**Oznámení o potřebě provedení dodatečných prací na objektu SO 101 hala,
změna č. 9**

Stavba: Multifunkční sportovní a kulturní pavilon

Změnový list číslo 12A

Změnový list číslo 14

Výpočet plochy zesíleného torkretu:

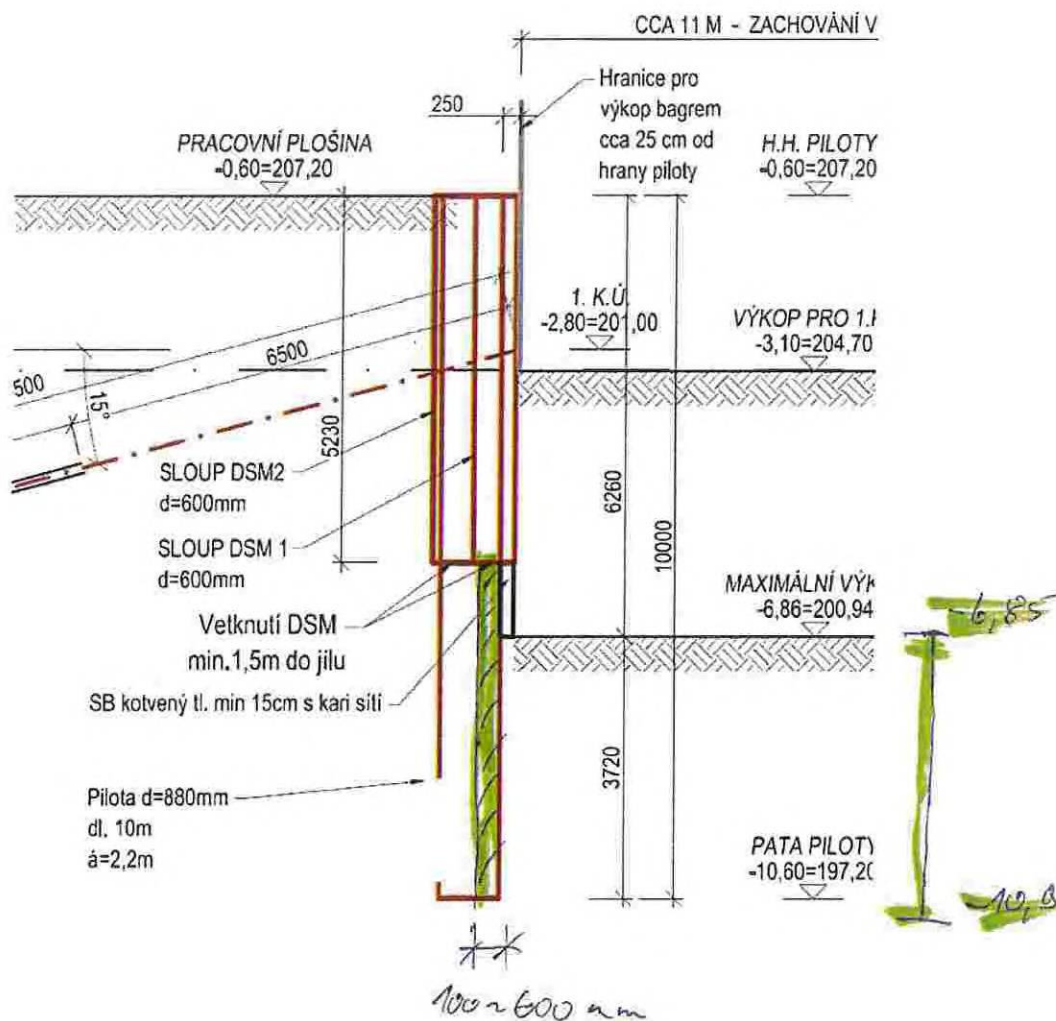
Při provádění hloubkového založení stavby metodou DSM na objektu SO 101 hala byla zjištěna skutečná geologie podloží, tj. jílové podloží. Toto podloží je nevhodné pro kompletní realizaci této metody založení, zejména s časového hlediska by došlo k prodloužení termínu o 2 měsíce. Po kontrole a konzultaci s geotechnikem byla navržena úprava kdy DSM je do jílu zakotveno 1,5m a ve spodní části se po odkopu provede zesílení torkretu. Dále byla zesílena a přidána vrstva výztuže (sít' KARI) a zvýšeno množství kotev do nosných pilot ZSJ. Na základě této skutečnosti bylo zpracováno i nové TP (příloha tohoto oznámení č. 3) a tato skutečnost byla projednána na společné schůzce na stavbě a na KD.

Touto změnou nevznikají vícenáklady, jedná se o záměnu technologie provedení. viz. příloha tohoto oznámení.

výšková úroveň	délka výškové úrovně	výška zesíleného torkretu	redukované délky o piloty	plocha zesíleného torkretu
10,125	8	4,295	4,48	19,2416
8,05	84	2,22	47,04	104,4288
6,85	86	1,02	48,16	49,1232
8,35	32	2,52	17,92	45,1584
10,9	10	5,07	5,6	28,392
7,6	115	1,77	64,4	113,988
8,5	3	2,67	1,68	4,4856
7,5	60	1,67	33,6	56,112
8,6	52	2,77	29,12	80,6624
7,7	36	1,87	20,16	37,6992
9,4	3	3,57	1,68	5,9976
7,3	24	1,47	13,44	19,7568
				565,0456 m2
				plocha náhrady za DSM

Příloha č. 4: Situační výkres

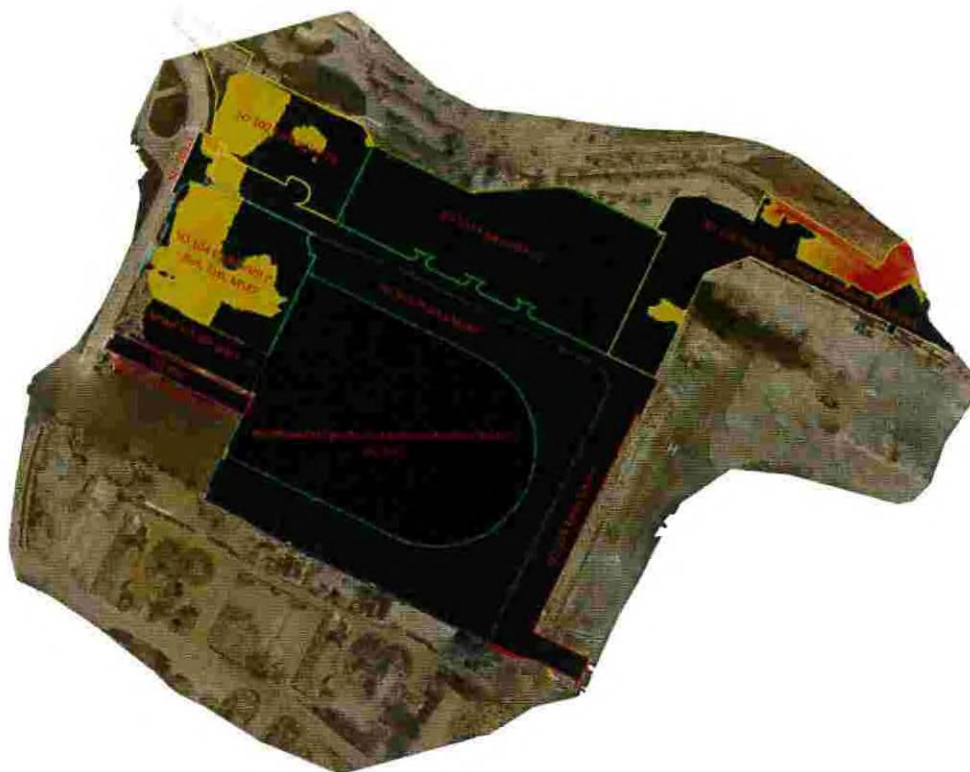
Nové řešení :	
Při výkopových pracích na ploše SO 101 hala a SO 105 je ve výkopu nalezen výkopový materiál, který nelze zařadit do kódu odpadu 17 05 04, protože z převážné části tvořen stavebním a demoličním odpadem, vč. betonů, asfaltů apod. Odtěžený materiál je proto zařazen do kategorie stavebního odpadu pod kódem 17 09 04. V ZL 2 a 4 byl doplněn jiný druh odpadu, bez odpočtů. V tomto ZL je proto množství odpadu upraveno dle skutečnosti a jsou odečteny položky, které se nebudou realizovat.	
Zdůvodnění změny :	
Změna vznikla z důvodu zjištění výskytu smíšeného stavebního a demoličního odpadu ve výkopu při realizaci zemních prací, přičemž tento výskyt nebyl v rozpočtu (nebo i v IG průzkumech provedených při projekčních pracích) a nemohl být tedy předvídan. Jedná se o maximální množství. Skutečné množství je doloženo vážnými listky nebo geodetickým zaměřením. V ZL 2 a 4 byl doplněn jiný druh odpadu, bez odpočtů, proto je v tomto ZL je množství odpadu upraveno dle skutečnosti a jsou odečteny položky, které se nebudou realizovat.

Příloha č. 4: Situační výkres

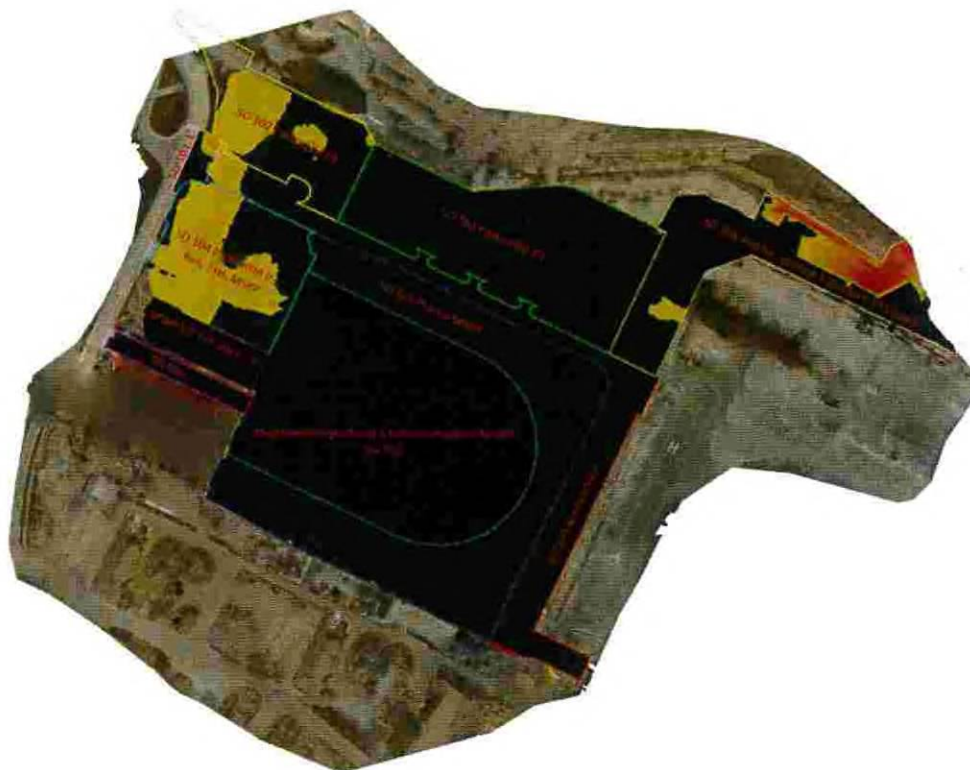
Při výkopových pracích na ploše SO 103 je ve výkopu nalezen výkopový materiál, který nelze zařadit do kódu odpadu 17 05 04, protože z převážné části tvořen stavebním a demoličním odpadem, vč. betonů, asfaltů apod. Odtěžený materiál byl proto zařazen do kategorie stavebního odpadu pod kódem 17 09 04. V ZL 3 byl doplněn jiný druh odpadu, bez odpočtů. V tomto ZL je proto množství odpadů upraveno dle skutečnosti a jsou odečteny položky, které se nebudou realizovat.

Změna vznikla z důvodu zjištění výskytu smíšeného stavebního a demoličního odpadu ve výkopu při realizaci zemních prací, přičemž tento výskyt nebyl v rozpočtu (nebo i v IG průzkumech provedených při projekčních pracích) a nemohl být tedy předvídan. Skutečné množství je doloženo vážnými listky nebo geodetickým zaměřením. V ZL 3 byl doplněn jiný druh odpadu, bez odpočtů, proto je v tomto ZL je množství odpadů upraveno dle skutečnosti a jsou odečteny položky, které se nebudou realizovat.

Příloha č. 4: Situační výkres

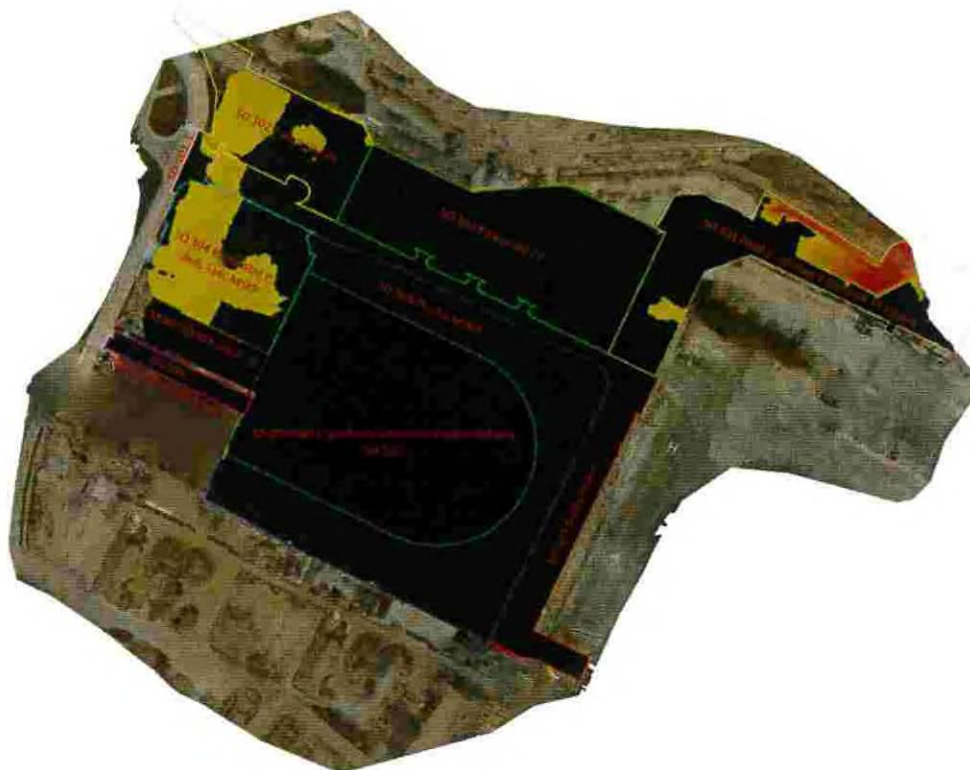
Při výkopových pracích na ploše SO 101.1 a SO101 A je ve výkopu nalezen výkopový materiál, který nelze zařadit do kódu odpadu 17 05 04, protože z převážné části tvořen stavebním a demoličním odpadem, vč. betonů, asfaltů apod. Odtěžený materiál byl proto zařazen do kategorie stavebního odpadu pod kódem 17 09 04. Vzhledem k této skutečnosti je nutné tento materiál na staveništi třídit a následně ukládat podle typu odpadu odpovídajícímu zatřídění dle zákona. Po přetřídění bude část zeminy a kamení ukládán jako 17 05 04 a vytříděný odpad bude ukládán jako 17 09 04 Směsné stavební a demoliční odpady. Stavební odpad tvoří 30% z celkového množství. V tomto ZL je množství odpadů upraveno dle skutečnosti a jsou odečteny položky, které se nebudou realizovat.	
Zdůvodnění změny :	
Změna vznikla z důvodu zjištění výskytu směsného stavebního a demoličního odpadu ve výkopu při realizaci zemních prací, přičemž tento výskyt nebyl v rozpočtu (nebo i v IG průzkumech provedených při projekčních pracích) a nemohl být tedy předvídan. Skutečné množství je doloženo vážnými listky nebo geodetickým zaměřením.

IO 324_děšťové napojení_Hala_Bus_Taxi

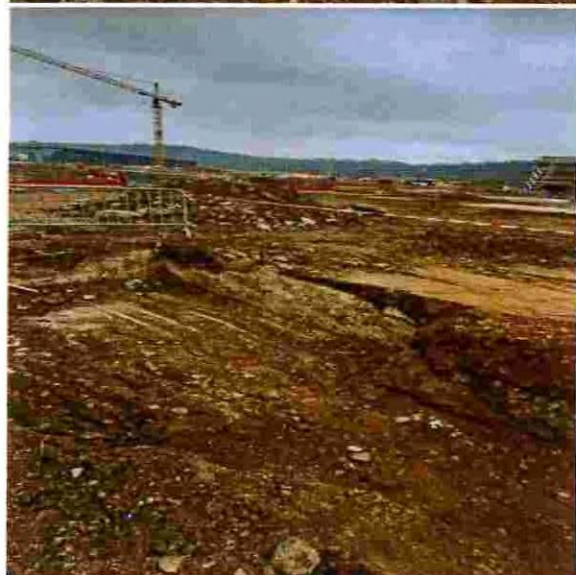
Dnešního dne byla při výkopu rýhy pro dešťovou kanalizaci, úseku SDP51 - SPD52, zjištěna přítomnost ŽB konstrukce v délce 2m.
Celkové množství ŽB 3m3.
Z důvodu bourání konstrukce došlo ke zvětšení šířky výkopu a následně dojde k zvětšení výměře zásepů, vč. použitého materiálu.

1	K	961055111	Bourání základů ze ŽB	m3	27,000	2 778,00	75 006,00	
	VV		IO324, Položka z rozpočtu SO 002.1 Demolice zpevněných ploch					
	VV		27		27,000			
	VV		Součet		27,000			
2	K	997221571	Vodorovná doprava vybouraných hmot do 1 km	t	54,000	94,00	5 076,00	
	VV		*2 přepočet na z m3 na t					
	VV		27*2		54,000			
3	K	997221579	Příplatek ZKD 1 km u vodorovné dopravy vybouraných hmot	t	810,000	11,00	8 910,00	
	VV		54* 15 " Přepočtené koeficientem množství		810,000			
	VV		Součet		810,000			
4	K	997221862H	Poplatek za uložení stavebního odpadu na recyklační skládce (skládkovné) z armovaného betonu pod kódem 17 01 01	t	54,000	200,00	10 800,00

IO 324_děšťové napojení_Hala_Bus_Taxi

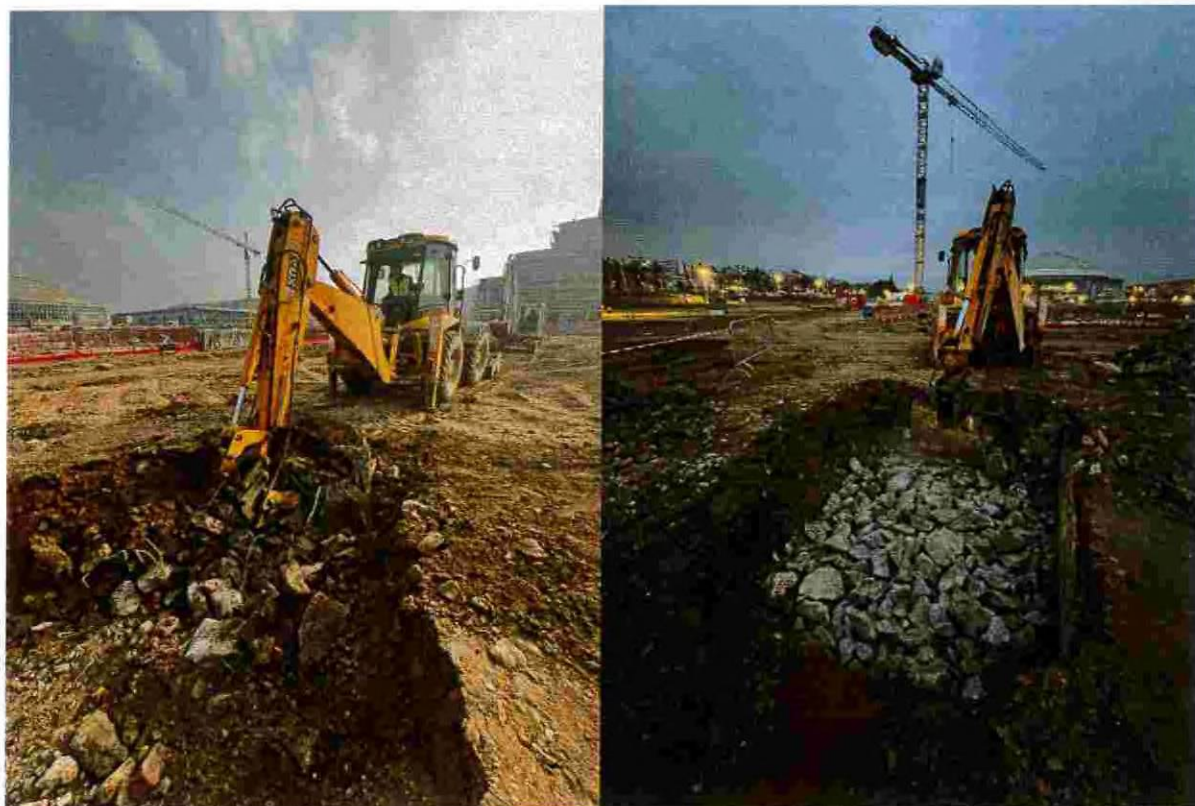
Dnešního dne byla při výkopu rýhy pro dešťovou kanalizaci, v úseku SDP52 - SDP 53, zjištěna přítomnost ŽB konstrukce v délce 15m.
Celkové množství ŽB 7m3.
Z důvodů bourání konstrukce došlo ke zvětšení šířky výkopu a následně dojde ke zvětšení výměře zásepů, vč. použitého materiálu.

Fotodokumentace k ZL č. 15

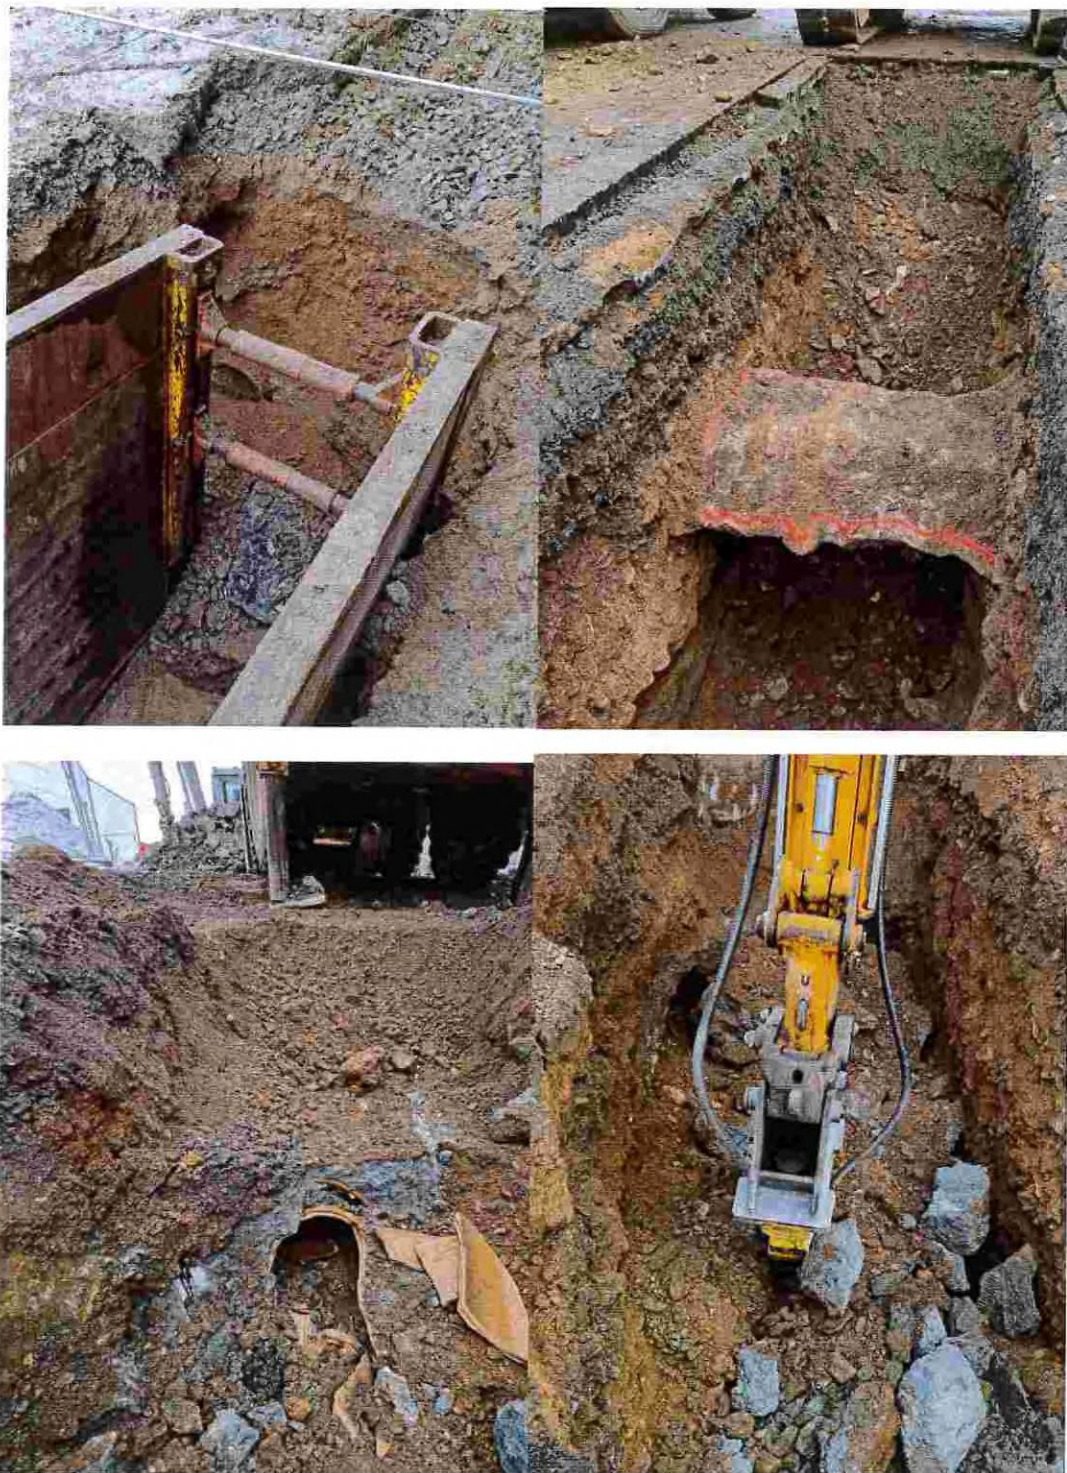
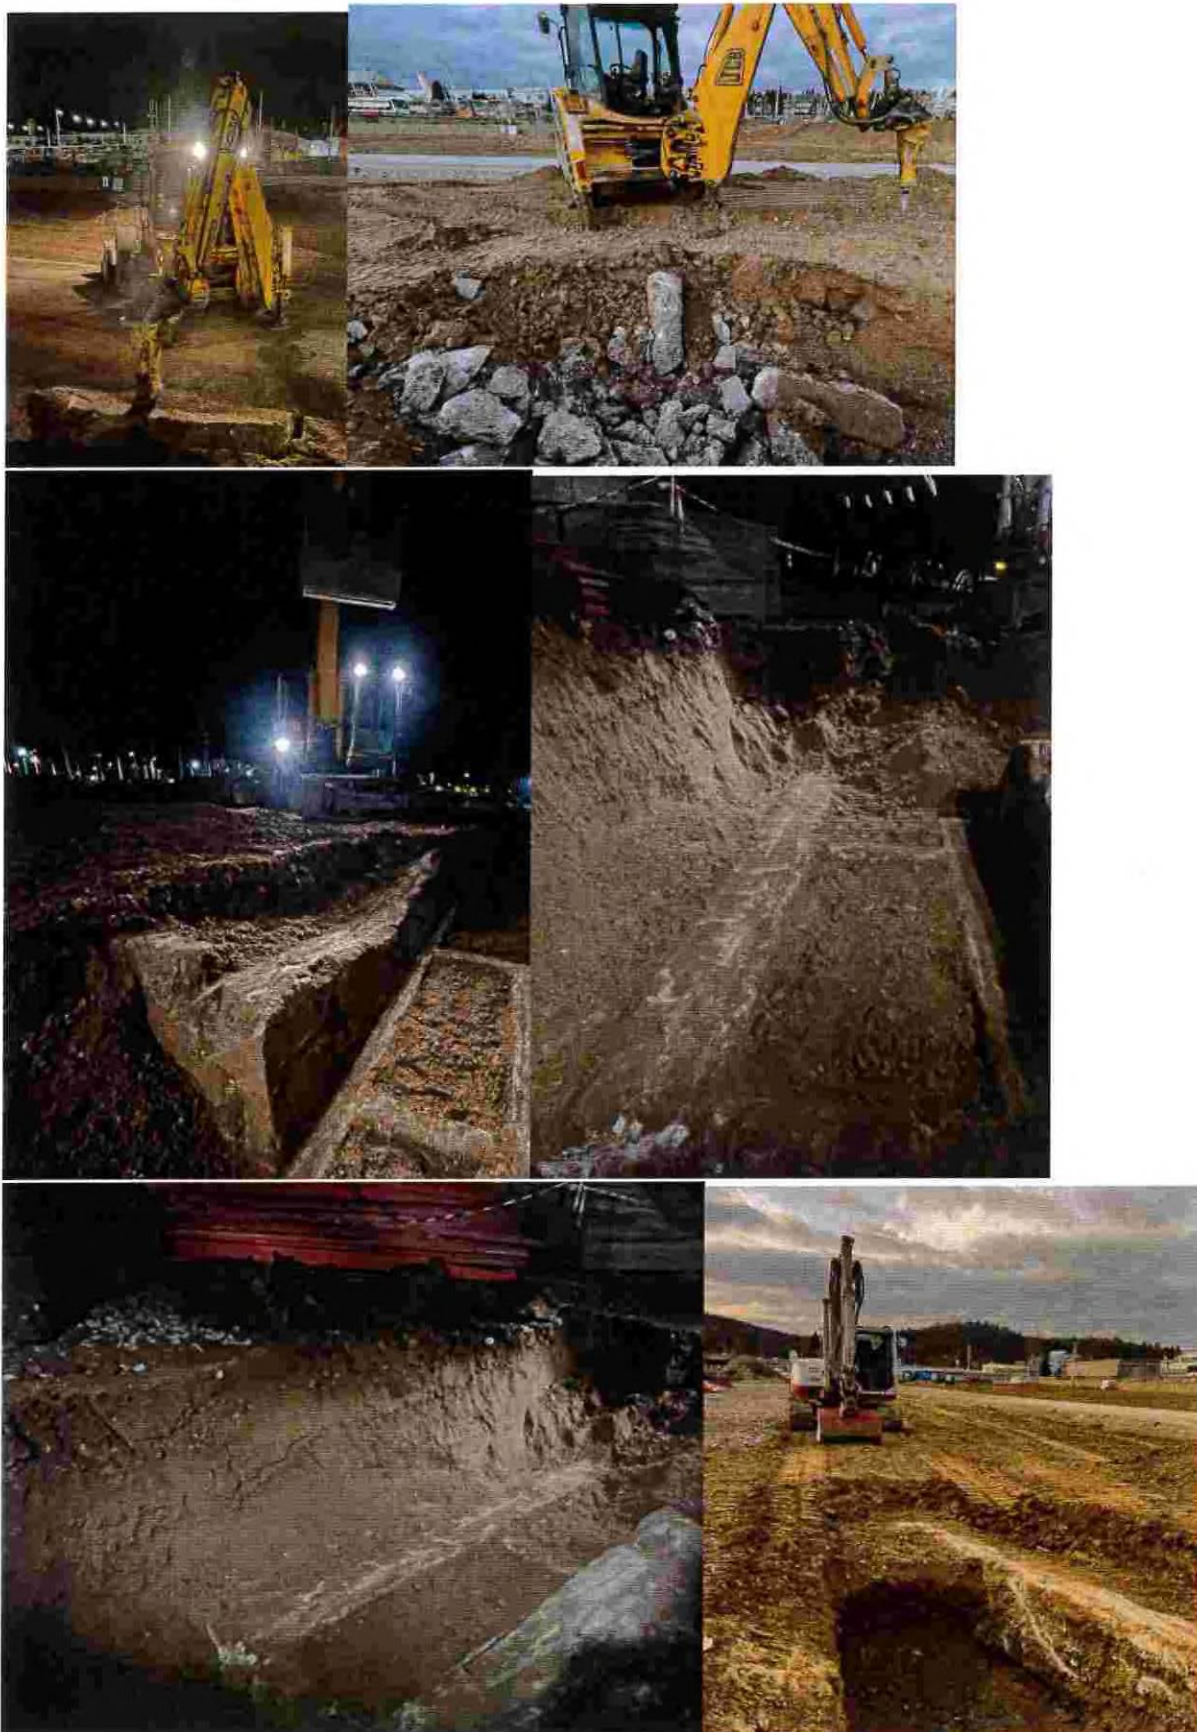
Zdůvodnění změny :		
Při provádění výkopových prací na části díla IO 300 VH objekty, byla zjištěna přítomnost ŽB konstrukcí a šachet a potrubí, kvůli čemu vznikla potřeba zvýšené šířky výkopů, zvětšeného objemu zásypů a bourání nalezených konstrukcí. Tento výskyt nebyl v rozpočtu (nebo i v IG průzkumech provedených při projekčních pracích) a nemohl být tedy předvídan.		
Vliv změny na výkresovou dokumentaci :		
Bez vlivu na výkresovou dokumentaci.		
Záznamy o změně ve stavebním deníku a zápisech z KD :		
Záznam o změně je uveden ve stavebním denníku v zápisu ze dne 05.12.2023; 06.02.2024, 25.03.- 26.03.2024, 04.04.2024. Viz. příloha č.3 tohoto změnového listu.		
Předpokládaný vliv na termín, kvalitu, cenu díla :		
Vliv na termín: ne, bez dopadu na termín		
Vliv na kvalitu: změny nemají vliv na výslednou kvalitu díla		
Vliv na cenu: dochází ke zvýšení ceny díla dle Přílohy 1 ZL 15		
Přílohy:

PČ	Typ	Kód	Popis	MJ	Množství	J.cena [CZK]	Cena celkem [CZK]	Cenová soustava
Náklady soupisu celkem							1 304 688,00	
D		HSV	Práce a dodávky HSV				1 304 688,00	
D		997	Přesun sutě				1 304 688,00	
1	K	961055111	Bourání základů ze ŽB	m3	353,000	2 778,00	980 634,00	
	VV		Položka z rozpočtu SO 002.1 Demolice zpevněných ploch					
	VV		"IO 321.2" 20		20,000			
	VV		"IO328" 71		71,000			
	VV		"IO350.2" 262		262,000			
	VV		Součet		353,000			
2	K	997221571	Vodorovná doprava vybouraných hmot do 1 km	t	706,000	94,00	66 364,00	
	VV		*2 přepočet na z m3 na t					
	VV		353*2		706,000			
3	K	997221579	Příplatek ZKD 1 km u vodorovné dopravy vybouraných hmot	t	10 590,000	11,00	116 490,00	
	VV		706* 15 " Přepočtené koeficientem množství		10 590,000			
	VV		Součet		10 590,000			
4	K	997221862H	Poplatek za uložení stavebního odpadu na recyklační skládce (skládkovné) z armovaného betonu pod kódem 17 01 01	t	706,000	200,00	141 200,00
